Policia Urbana.

Diseño de una fachada que se trata de refo-
 mar, arreglando los huecos poniendo ~~ventanas~~ y le-
 vantando el piso 2.^{do} y el sotabanco, propia de D.ⁿ Ro-
 mualdo Oyero, sita en la calle de Irlandeses señalada
 con el N.º 8. moderno y 6 antiguos de la manzana 107.

D. Romualdo Ojero vecino de esta Corte y dueño de la Casa sita en la misma y su calle de los Irlandeses señalada con el n.º 8. moderno y 6. antiguo de la m.ª 107; á V.E. con el debido respeto hace presente: q' debiendo reformar la fachada de la Casa referida poniendo colocando ~~y~~ arreglando los muros y levantando el piso 2.º y su sotabanco, conforme lo demuestra el plano ejecutado por el Sr. Arquitecto D. Justo Ybáñez el q' acompaña en esta atención.

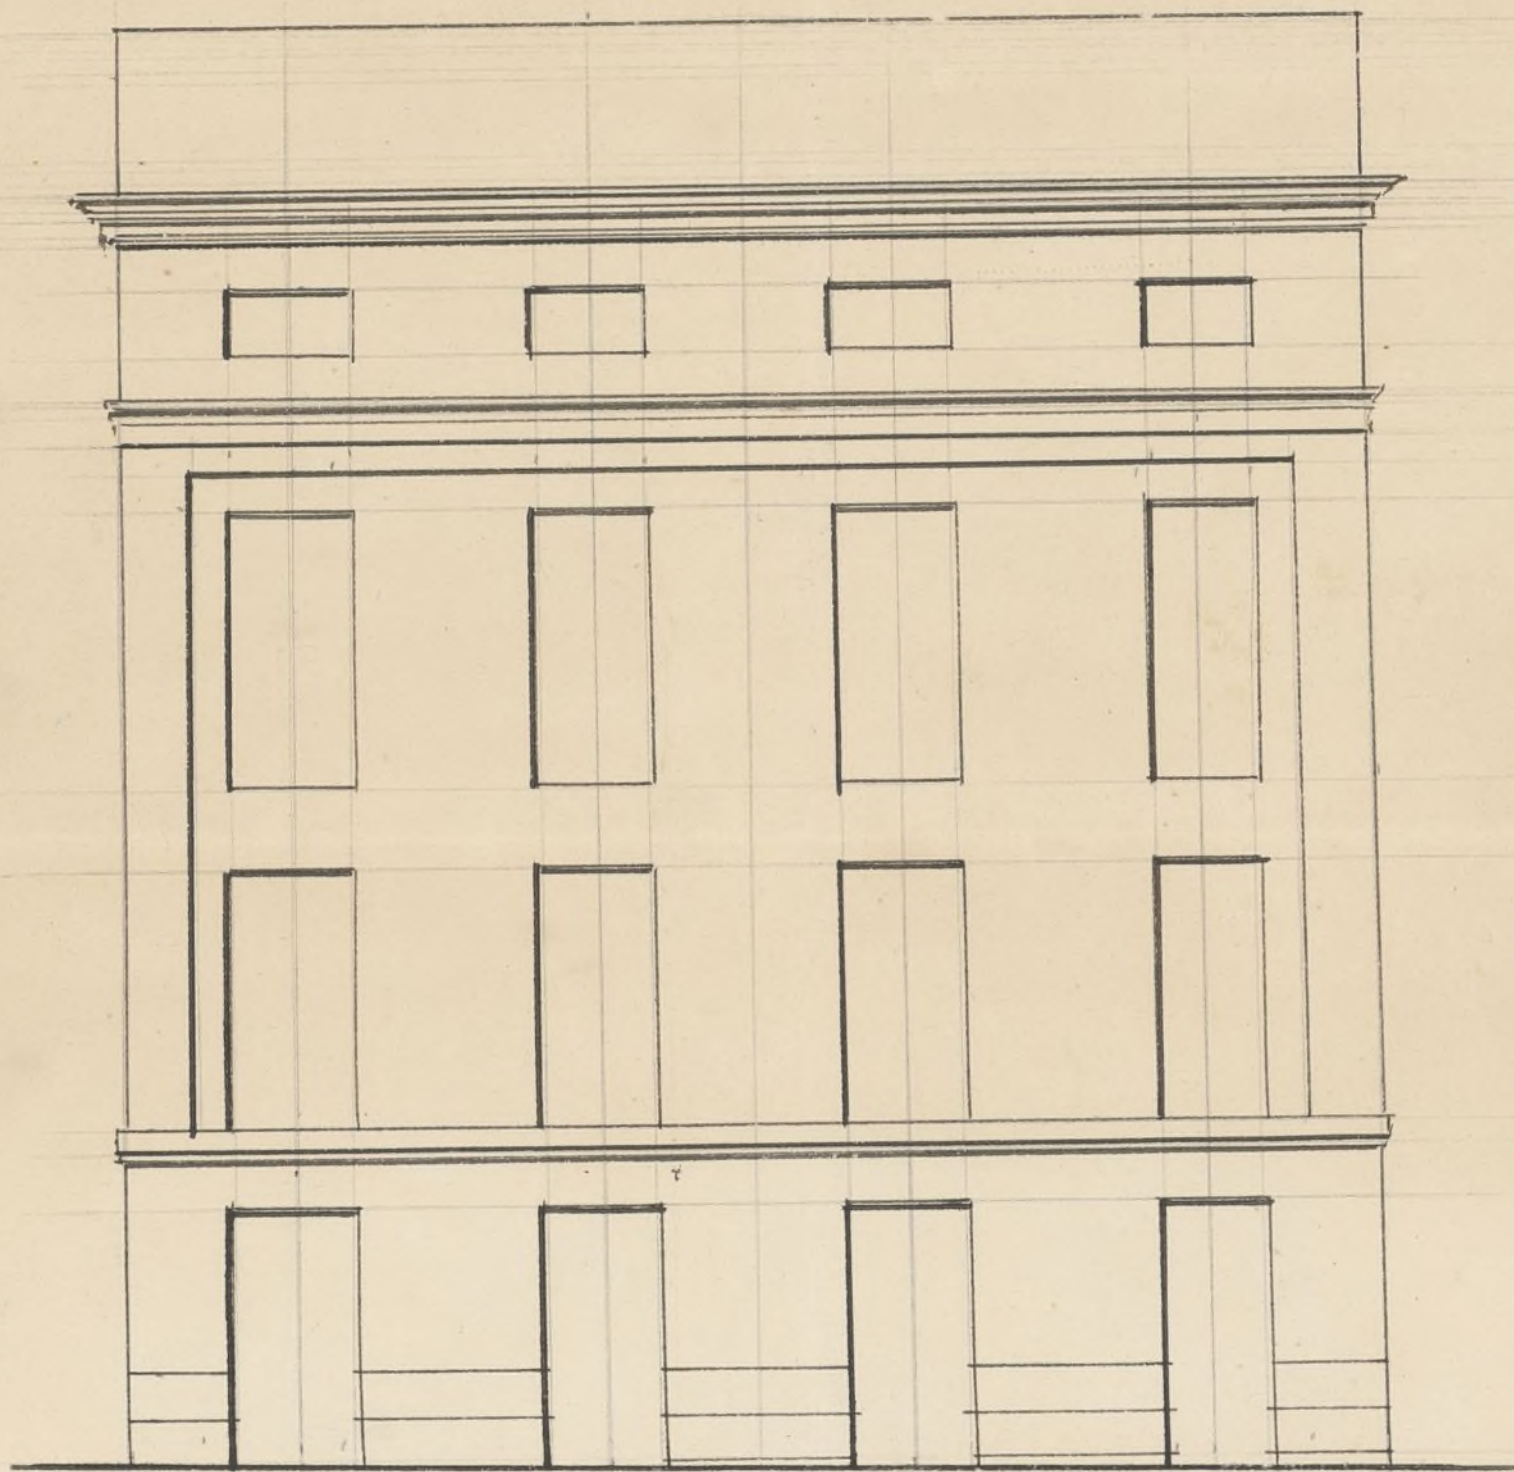
Interado de lo que solicita el dueño de la Casa núm.º 8 nuevo calle de los Irlandeses, así como del plano presentado, practique seguidamente el oportuno reconocimiento y de el resulta: que la Casa no tiene mas que piso principal pero las fabricas existentes se encuentran en buen
Ayuntamiento de Madrid

estado y la fachada es susceptible de recibir la carga del segundo y sotaban-
co que se intentan construir, y sin embargo que difiere aunque poco de la
alineacion aprobada, como quiera que se trate de aumentar peso a una construc-
cion que no es nueva y que esto la hara de menor duracion, soi de dictamen
que puede concederse la gracia solicitada, bajo las reglas que luego expondre
si V.E. se sirbiera acceder a los deseos del dueño de la finca, dando tambien mi
parecer sobre el diseño presentado; Mas sin embargo de lo dicho V.E. deter-
minara como siempre lo mas conveniente. Madrid 10 Enero de 1851.

Con presencia de lo expuesto por el Arquid.^o Pier-
Sencador a solicitud de D. Romualdo Mero sobe
levantar un segundo piso y sotabanco en la casa
Calle de los Gitanos n.^o 8.^o, no halla reparo en q.
V.E. se sirva prestar su conformidad, a calidad de
que al detallarse por el referido Arquid.^o el or-
de ejecución se consigne la expresa circunstan-
cia de no poderse reforzar de modo alguno la
parte inferior de la fachada toda vez q.^{ue} se
halla en la alineacion señalada p.^{or} la Calle.
Madrid 20 de En.^o de 1851.

Entrado de lo que V.E. se sirve ordenar y tambien del acuerdo de los Sres de la Comision de Obras, debo manifestar: que el aumento del cuerpo segundo y sotabanco que se desea, se entiendo con exclusion de toda otra obra prebentiva de seguridad y por lo tanto que no se permita reforzar ni componer en lo mas minimo la fachada existente y que los nuevos cuerpos segundo y sotabanco de los cuales el ultimo no debera exceder de seis pies de altura por lo exterior se construiran con buena fabrica de ladrillo trabado con mortero de cal y arena, coronando el todo con alero de madera descubierta con soleron lancillos con tocadura, corona superior moldada con su canalon correspondiente, del cual deben partir las bajadas de barro o plomo, que embucadas en el grueso de la fachada dirijan las aguas pluviales a la calle. Los valones tendran de vuelo lo mas uno y medio pies los del piso principal y uno los del segundo dandoles de altura tres y tres cuartos pies y al intervalo de los valanestres seis dedos, quedando recibidas las patillas en el grueso de la pared un pie, y mas de otro separadas del vivo de la lliz de las ventanas. En las puertas no habra batiente ni peldaño alguno que salga del filo exterior de la fachada para que no impidan el transito publico, debiendo abrir aquellas hacia lo interior de la posesion. Y por ultimo se rebocara la fachada decentemente con arreglo a un buen orden de construccion pintandole las puertas de calle de color claro al oleo: pero como el Excmo Ayunt.^o se halla exclusivamente encargado de la policia, buen aspecto de los edificios y de la seguridad publica, podra cuando guste el Excmo Sr. Alcalde Corregidor o Sr. Teniente de Alcalde del distrito mandar que reconozca e informe sobre el estado de la obra, sin embargo que el dueño de ella debera dar aviso luego que este sentado el alero para practicar el oportuno reconocimiento afin de que por el Conste cuanto el Excmo Ayunt.^o tiene resuelto sobre el particular. En la construccion de andamios tanto interiores como exteriores cuidara el Arquitecto bajo su responsabilidad se construyan segun arte con la idea de precaver la ocurrencia de una desgracia. Es cuanto puedo manifestar a V.E. sobre el particular. Madrid 5.^o de Febrero de 1851.

Pasada la inst.^a a la Comisión ^{del Excmo. Ayuntamiento} de obras p.^o informe del Arquitecto del Cuartel, ~~el Excmo. Ayuntamiento~~ ^{previa} con ~~vista~~ ^{del Ayuntamiento} de los que respectivamente emiten, se ha resuelto por acuerdo de 24 de Enero del corriente año, autorizar ~~al interesado p.^o~~ la ejecución de la citada obra, a la vez de entenderse con exclusión de toda obra preventiva de seguridad ^{A no permitiendo, por lo tanto} ~~por lo tanto no permitiendo~~ reforzar ~~ni~~ ni componer en lo mas mínimo la fachada existente, y que los muros cuerp^o segundo y sotabanco, de los cuales el último no debiera exceder de seis pies de altura por lo estrecho, se ^{compongan} ~~construyan~~ con buena fábrica de ladrillo trabada con mortero de cal y arena, coronando el todo con alero de madera descubierta con soleron, canecillo contocadura, corona superior motada con su canalón correspondiente del cual deberán partir las bajadas de barro o plomo, que cubiertas en el grueso de la fachada dirijan las aguas pluviales a la Calle: ^{que los balcones tengan} ~~teniendo los balcones~~ de vuelo lo mas mo y medio pies los del piso p.^orat. y uno los del segundo, dándoles de altura tres y tres cuartos pies y al intervalo de los balcones seis dedos, quedando recibida la patilla en el grueso de la pared un pie y mas de otro separada del vivo de la luz de las ventanas: que en las puertas no haya batiente ni pedano alguno que salga del filo exterior de la fachada p.^o que no impida ^{Ayuntamiento de Madrid} el tránsito público, debiendo abrir

aquellas hacia lo interior de la posesión: re-
bocando la fachada decentemente con arreglo a un
buen orden de construcción, pintando las puer-
tas de la Calle de color claro al oleo; dando el oportu-
no aviso al Excmo. Sr. Alcalde Corregidor o Sr.
Teniente Alcalde del distrito luego que esté reuolado
el alero para q. se sirva mandar hacer el debido
reconocimiento a fin de que por el conste cuanto
el Excmo. Ayuntamiento tiene resuelto sobre el par-
ticular; y por último que en la construcción
de andamios tanto interiores como exteriores
cuide el Arquitecto bajo su responsabilidad
se ejecuten segun arte con la idea de precaver
la ocurrencia de una desgracia.
